ANNEXE 1 - OBSERVATIONS

PROJET D'EXPLOITATION D'UNE CARRIERE A CIEL OUVERT POUR EXTRACTION D'ARGILE PAR L'ENTREPRISE TERREAL SUR LE TERRITOIRE DE CAHAIGNES OU COMMENT DEVALUER UN VILLAGE COQUET ET PAISIBLE TRES BIEN ENTRETENU PAR LA COMMUNE ET SES HABITANTS.

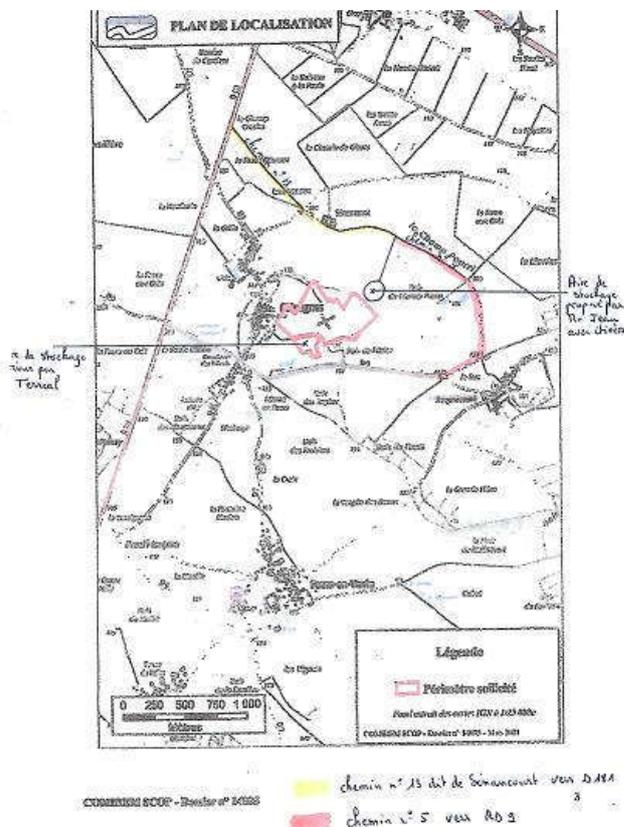
Afin d'apporter une solution raisonnable à ce projet, je vous propose une équation pour résoudre les 3 points évoqués ci-dessus :

- 1/ Réduire considérablement la superficie de la carrière pour éviter que la butte de sable glisse ce qui permettrait de l'éloigner par rapport aux premières habitations (plusieurs centaines de mètres).
 - 2/ Transférer l'aire de stockage des engins et de l'argile avant transport du côté gauche de la zone d'extraction dans le Champ pourri (toujours en partant du chemin de Fosier côté égale vers la RD 9) ce qui nous donne l'avantage de conserver en l'état les zones humides et les 2 étangs (haute et basse).
- De ce fait, le chemin de Fosier, propice aux balades, restera ouvert même pendant les périodes d'extraction. Beaucoup moins de nuisances sonores et de poussières puisque la zone de chargement va se trouver très éloignée des habitations et en bas bord.

- 3/ La zone de chargement se trouvant côté gauche de la carrière et à proximité des chemins ruraux existants qu'il conviendra d'aménager nous donne la possibilité d'avoir 2 itinéraires différents pour transporter cet argile par camions (voir plan en annexe) :
 - soit à droite par le chemin de l'ancienne carrière se trouvant sur les terres de Mr COLLARD et débouchant sur la RD 9 (chemin rural n° 5 en orange sur mon plan)
 - soit à gauche par le chemin rural n° 13 dit de Biencourt longeant le petit ruisseau qui débouche sur la D 101 (en jaune sur mon plan).

Figure 6-7 Représentation schématisée géologique de la fosse d'extraction

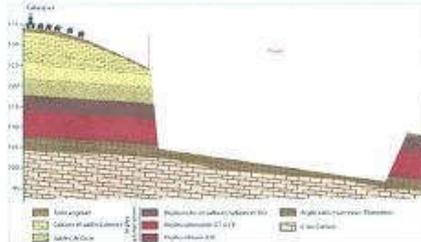
Cette illustration est bien évidemment dépourvue de toute rigueur scientifique, mais elle permet de bien se rendre compte qu'on ne peut balayer d'un revers de la main le risque de glissement de terrain voire de microclimats induits. Un trou de 29 mètres de profondeur à flanc d'une colline sur laquelle est posé un village, cela nécessite une analyse plus sérieuse que celle fournie dans la demande pour justifier de l'absence d'impact des inévitables mouvements du sol – les précédents sont nombreux⁵, parfois mortels⁶, et ils incitent à la plus grande prudence.

Figure 0-7 : Représentation schématique géologique de la fosse d'extraction

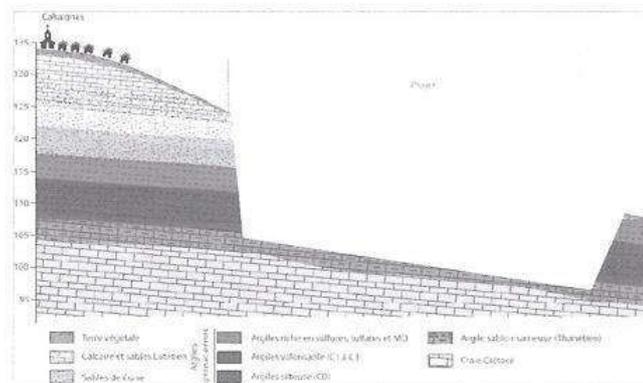
Cette illustration est bien évidemment dépourvue de toute rigueur scientifique, mais elle permet de bien se rendre compte qu'on ne peut balayer d'un revers de la main le risque de glissement de terrain voire de microséismes induits. Un trou de 29 mètres de profondeur à flan d'une colline sur laquelle est posée un village, cela nécessite une analyse plus sérieuse que celle fournie dans la demande pour justifier de l'absence d'impact des inévitables mouvements du sol – les précédents sont nombreux⁴², parfois mortels⁴³, et ils incitent à la plus grande prudence.

Figure 58 : Cartographie des zones d'impact depuis le réseau viaire et les zones habitées proches
(Dossier demande d'AE, p.100)

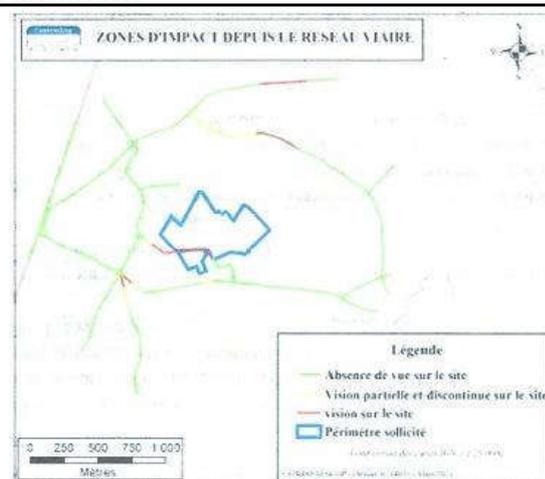
Si le pétitionnaire a prévu des mesures ERC pour limiter ces impacts paysagers, aucune modélisation ou photomontage ne vient permettre d'apprécier l'efficacité de ces mesures, s'agissant des perceptions du projet attaqué depuis les habitations riveraines.

Figure 45 : Coupe géologique schématisée de la commune de Cahaignes

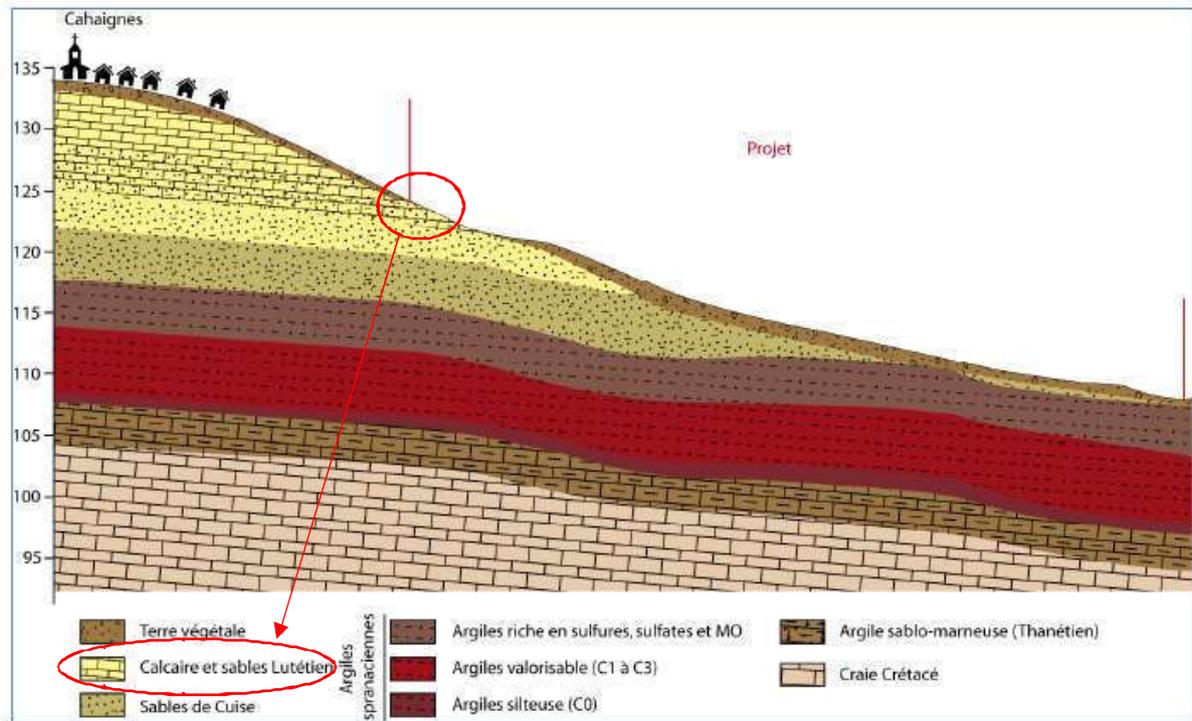
sables calcaires situés à la base du Lutétien. La coupe présentée en figure 45 de la demande a parfois été mal interprétée dans certains avis. Elle indique en légende « calcaire et sables Lutétien », toutefois le figuré indique qu'au niveau de la carrière (secteur à l'ouest) ce sont les sables lutétiens situés à la base de la formation qui représentent une partie du recouvrement et non les calcaires.

Les calcaires apparaissent plus à l'ouest, au niveau du bourg de Cahaignes, comme on peut le voir sur la coupe géologique donnée en figure 45. Par conséquent le risque lié à la formation de cavités qui serait accentué par la carrière signalé dans l'avis joint à celui du cabinet Huglo-Lepage est inexistant. Le projet de carrière n'aura, ainsi, pas d'incidence sur la présence d'eau au niveau du bourg de Cahaignes qui pourrait entraîner un risque de dissolution des calcaires sous-jacents.

Alternative exploitation et voirie en trait pointillé :

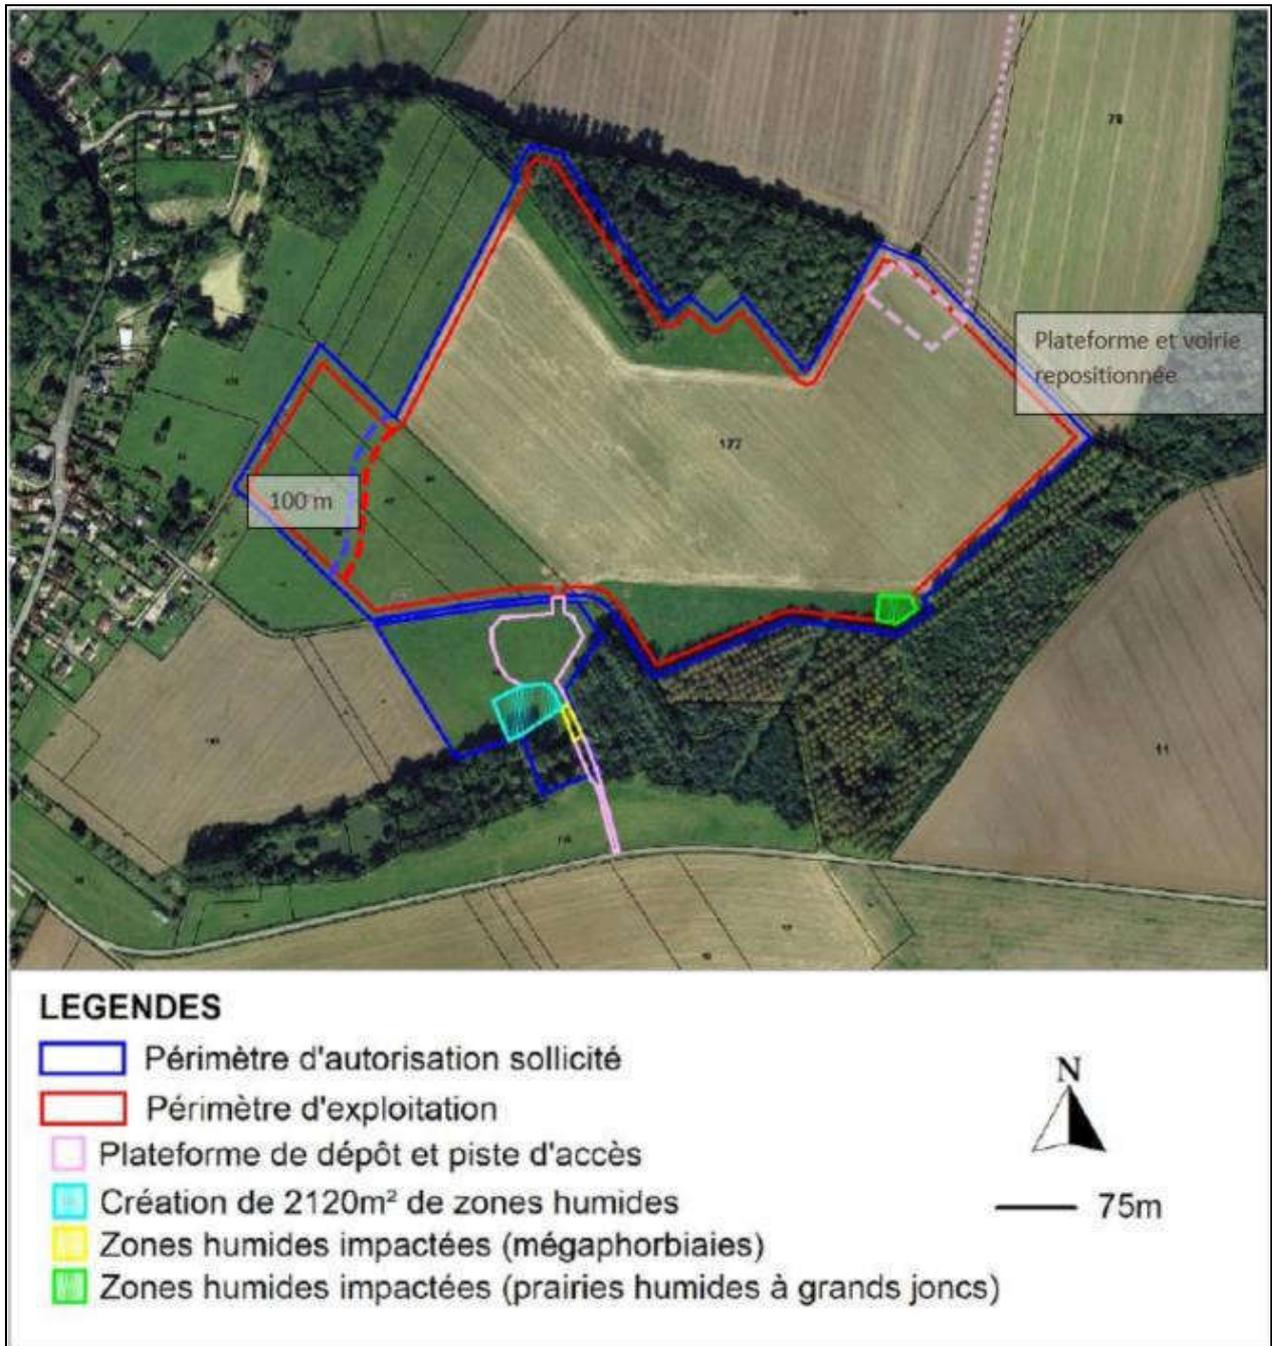
L'enquête publique a rapidement mis en lumière ce sujet de la circulation des poids lourds dans le centre-bourg, ce qui a permis de réinterroger la question de la maîtrise foncière.

Avantages et inconvénients de l'alternative vs projet initial
